Reg. č.: VZ-374/23

Vysvětlení zadávací dokumentace č. 16 - 31 k veřejné zakázce „III/3245 Městec Králové, ul. Dymokurská, OK“

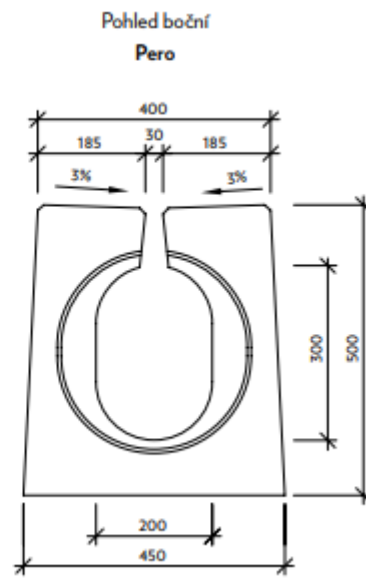
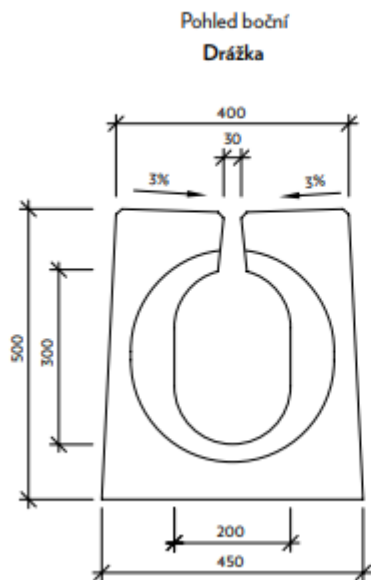
26.	Znění žádosti o vysvětlení zadávací dokumentace:
	Ve VV v SO102 je pol č. 42 Vpusť šterbinových žlabů 15 kus. V PD jsme dohledali pouze šterbinový žlab délky 9+6m. Upřesní zadavatel, o jaké vpusti se jedná? Příp. upraví zadavatel položky ve VV na položky týkající se šterbinového žlabu?
	Vysvětlení zadávací dokumentace: Jedná se o šterbinové žlaby:
